Entfernung eines Schutzweges an der Kreuzung Troststraße/Knöllgasse

Die NEOS-Bezirksräte Philip Weinberger und Lukas Döpel stellen zur Sitzung der Bezirksvertretung am 17. Juni 2026 gemäß § 24 Abs.1 GO-BV folgenden

Antrag

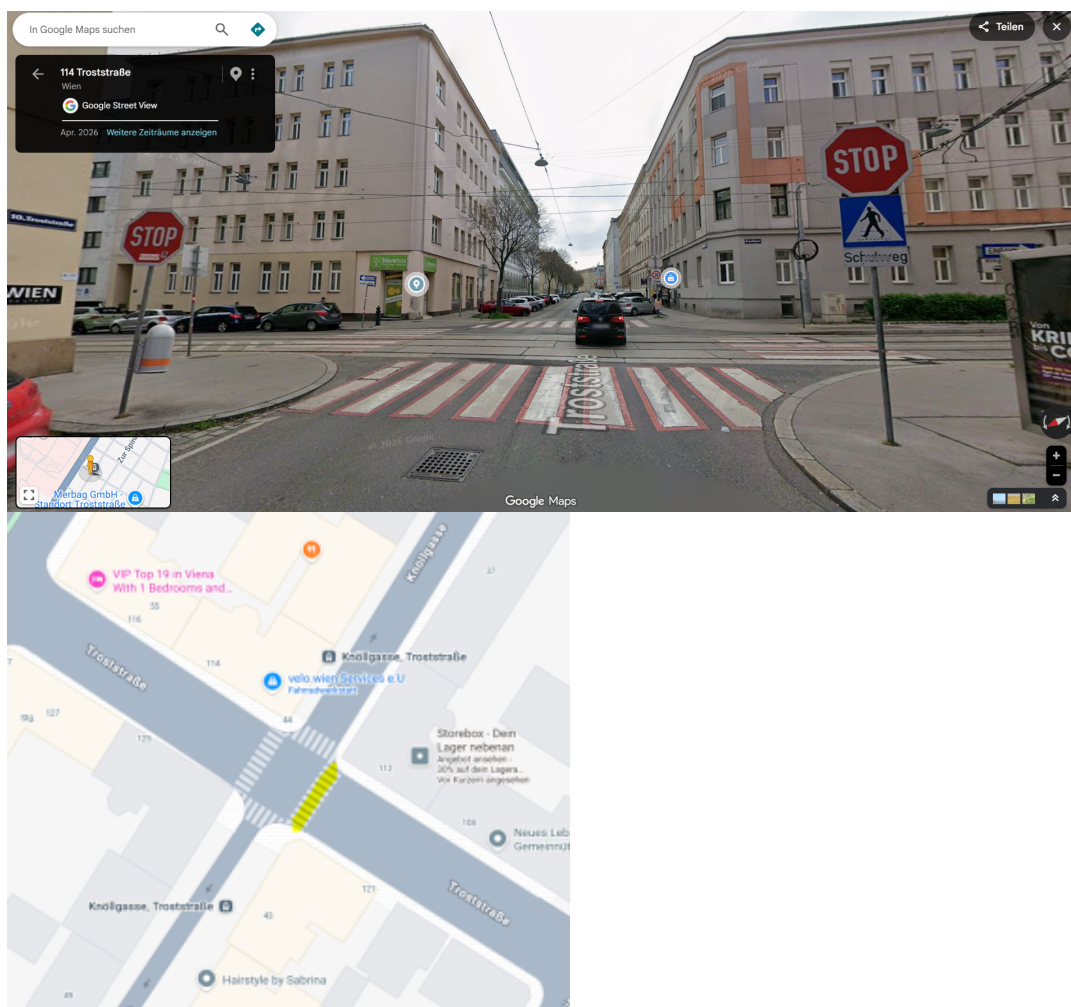
Die zuständigen Magistratsabteilungen der Stadt Wien werden ersucht, die Entfernung des nordöstlichen Schutzweges an der Kreuzung Troststraße/Knöllgasse in Fahrtrichtung „Zur Spinnerin“ zu prüfen und umzusetzen.

Zu entfernender Schutzstreifen ist auf dem Plan gelb markiert.

Die derzeitige Verkehrsführung an der Kreuzung Troststraße/Knöllgasse führt insbesondere für den Individualverkehr zu einer unübersichtlichen und potenziell gefährlichen Situation.

Fahrzeuge, die von der Triester Straße kommend entlang der Troststraße die Kreuzung passieren möchten, müssen zunächst auf Fußgänger:innen am ersten Schutzweg achten. Um anschließend die Kreuzung sicher einsehen zu können, ist es notwendig, langsam weiter in den Kreuzungsbereich einzufahren, um sowohl den Straßenbahnverkehr als auch Radfahrer:innen aus beiden Richtungen der Knöllgasse ausreichend erkennen zu können.

Sobald eine sichere Weiterfahrt möglich erscheint – insbesondere bei herannahender Straßenbahn – befinden sich Fahrzeuge häufig bereits teilweise im Kreuzungsbereich. Direkt danach muss jedoch erneut auf Fußgänger:innen am zweiten Schutzweg geachtet werden. Diese Abfolge führt zu einer erhöhten Stress- und Fehlersituation sowohl für Lenker:innen als auch für querende Fußgänger:innen.

Durch die Entfernung des genannten Schutzweges könnte die Verkehrssituation entschärft und die Übersichtlichkeit verbessert werden, ohne die sichere Quermöglichkeit für Fußgänger:innen wesentlich einzuschränken. Die übrigen Schutzwege an der Kreuzung ermöglichen weiterhin ein sicheres Erreichen aller Straßenseiten.
